DIAGNOSTIC D'ACCESSIBILITÉ

COMMUNE DE POURCIEUX

Décembre 2010

Diagnostic d'accessibilité des bâtiments communaux recevant du public à Pourcieux

N°1

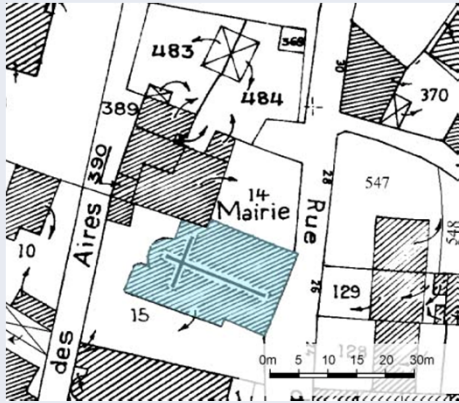
- Plan incliné existant de pente à 9% sur 2m, et 6% sur 10,15m, avec une largeur de passage de 1,60m.
- Porte d'entrée et espace de manœuvre conforme.
- Dalles au sol en gravillons lavés.

- Création d'un espace de manœuvre de 1,5m x 1,40m, en bas du plan incliné de pente à 6% sur 10m.
- Suppression de la 1^{ère} place de stationnement pour pouvoir aménager un plan incliné de pente à 5% sur 3,60m de long et 1,40m de large avec bordure chasse roue.

N°3

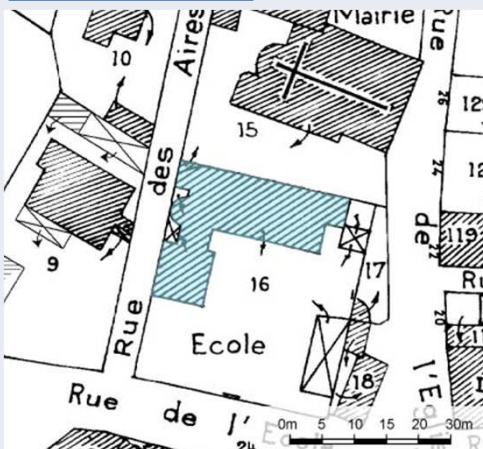
- Pas de ressaut ni de pente existante.
- La porte d'entrée n'est pas conforme, la largeur d'un vantail ne permet pas à un fauteuil roulant d'entrer (0,83cm).
- Poignée de porte non conforme.

- Modification de la porte d'entrée avec un passage libre de 0,90m et un dégagement de 0,40m, avec une poignée dite « en laissant tomber la main ».

N°4

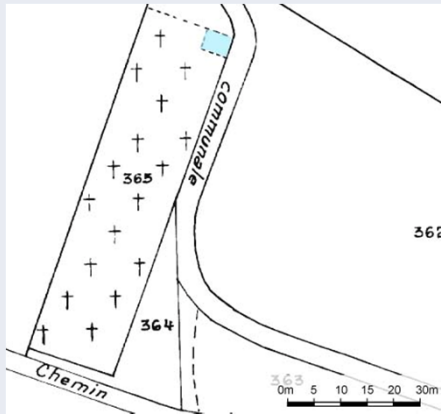
- Le sol de l'accès à l'algeco est non-conforme (gravillons et flash enrobé)
- Le plan incliné a une pente supérieure à 10%
- L'espace de manœuvre en haut du plan incliné est conforme
- Le ressaut de la porte d'entrée est supérieur à 4cm
- Le passage de la porte d'entrée est non-conforme (0,80m de large)

- Aménager un sol uniforme en enrobé permettant de rattraper le plan incliné.
- Redresser le plan incliné pour lui donner une pente < à 5%
- Changer la porte d'entrée par une porte à 0,90m min de passage
- Création d'une pente à 33% sur 12cm pour rattraper le ressaut de la porte d'entrée de 4cm de haut

N°8

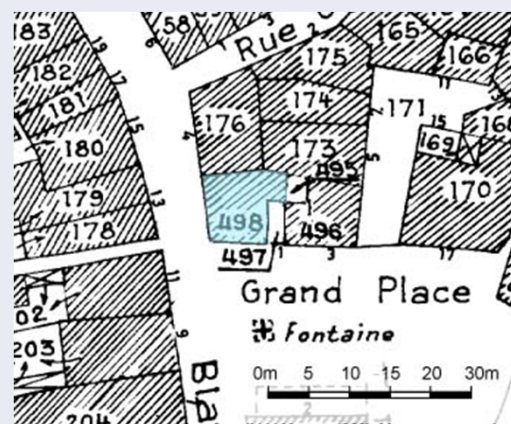
- Parvis plat devant l'entrée.
- Ressaut de la porte d'entrée de 5cm.
- Porte d'entrée avec un passage de 0,83m et dégagement de 0,52m, non conforme aux normes accessibilité handicapés.
- La poignée de la porte d'entrée est dite en « bouton », elle est difficilement manœuvrable par une personne ayant des difficultés de préhension.

- Création d'un espace de manœuvre de 1,40 x 1,40m devant la porte.
- Création de pentes sur le pourtour de l'espace de manœuvre.
- Modification de la porte avec un passage de 0,90m de large et une poignée dite en « laissant tomber la main ».

N°9

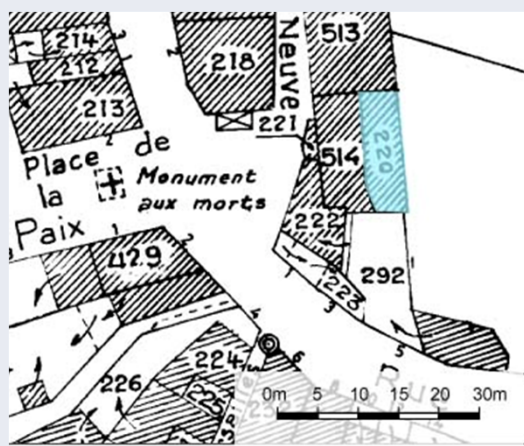
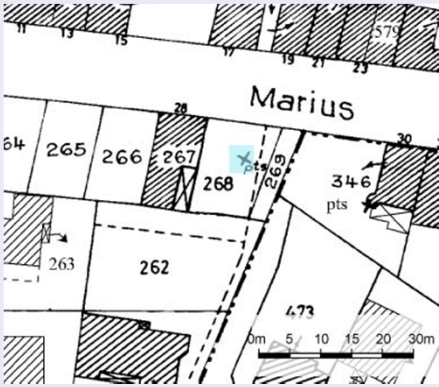
- Pente inférieure à 5%
- Le cheminement est en sol gravillonné et enrobé détérioré
- Le stationnement des véhicules ne permet pas l'accès au bâtiment
- Les portes en bois sont en mauvais état, sans poigné.
- L'espace de manœuvre est inexistant

- Cheminement à créer de 1,40 de large
- Pose d'un revêtement de sol
- L'accessibilité du bâtiment devra être réalisée conformément aux normes accessibilité handicapés, dans le cadre d'un projet de réaménagement du site

N°11

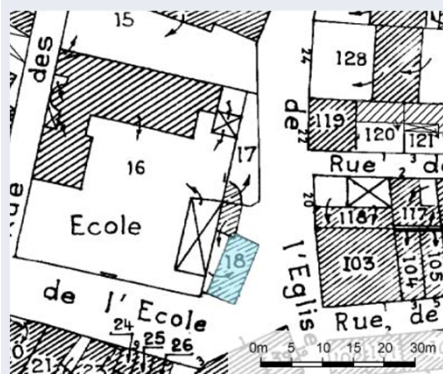
- La pente du trottoir est de 3,3%, avec un ressaut de 4cm
- Pas de ressaut pour l'accès au bâtiment
- La largeur de l'accès au lavoir est de 2,15m
- Le passage à l'intérieur entre les murs et le lavoir est de 1m.
- Il n'est pas possible pour une personne en fauteuil roulant de tourner autour du lavoir.

L'accès au bâtiment est aux normes accessibilité handicapés.

N°12

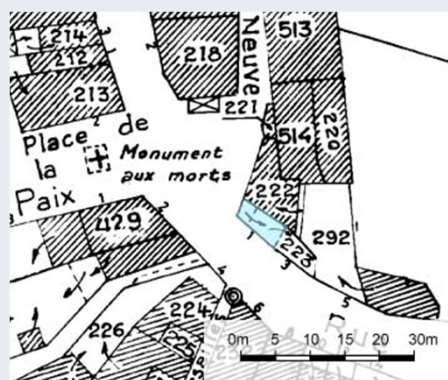
- Pour accéder au lavoir il faut descendre 3 marches, soit 60cm de hauteur et 76cm de passage.
- L'espace entre le mur de la façade et le lavoir est de 84cm, et entre le réservoir fontaine et le mur 50cm de passage.
- Le lavoir est inaccessible aux personnes en fauteuil roulant.

Suppression du muret coté route, et installer un garde corps pour la visibilité du lavoir, mais aussi pour la sécurité.

N°13

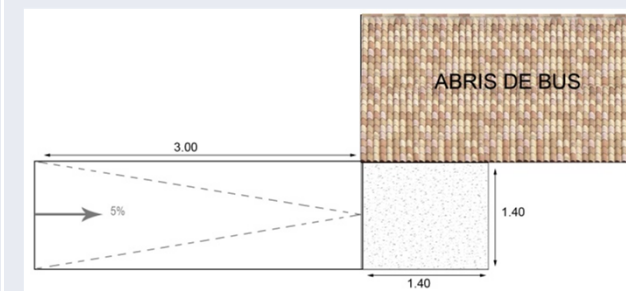
- Des places de stationnement se trouvent devant l'abris de bus, gênant son accès.
- Marche de 15cm

Suppression d'une place de stationnement pour la création d'un plan incliné de pente 5% sur 3m.

Aménagement d'un espace de manœuvre de 1,40m x 1,40m.

N°15

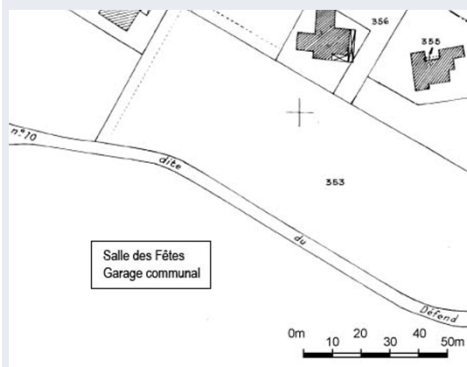
- Passage avec obstacle (jardinière et muret en pierre).
- Ressaut de la porte 3cm.
- Largeur du passage de la porte 0,83cm.
- Poignée de porte non conforme.

- Suppression de la jardinière
- Création d'un espace de manœuvre avec possibilité de demi-tour devant la porte d'accès (1,40m x 1,70m)
- Suppression des deux marches le long du bâtiment pour créer l'espace de manœuvre
- Agrandir l'ouverture de la porte à un passage de 0,90m.

N°18

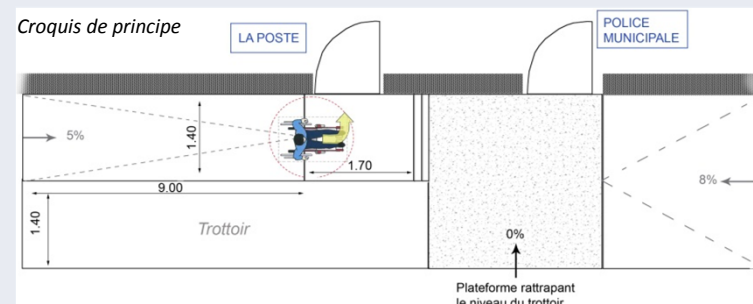
- Hauteur de la marche : 15 cm
- La largeur de la porte est non conforme : 0,83m
- Pente de la rue 6%

- Création d'une plateforme rattrapant le niveau du trottoir, en continuité avec le plan incliné à aménager devant la poste.
- Agrandir l'ouverture de la porte d'entrée pour mettre une porte conforme à l'accessibilité handicapé, soit un passage d'une largeur de 0,90m.
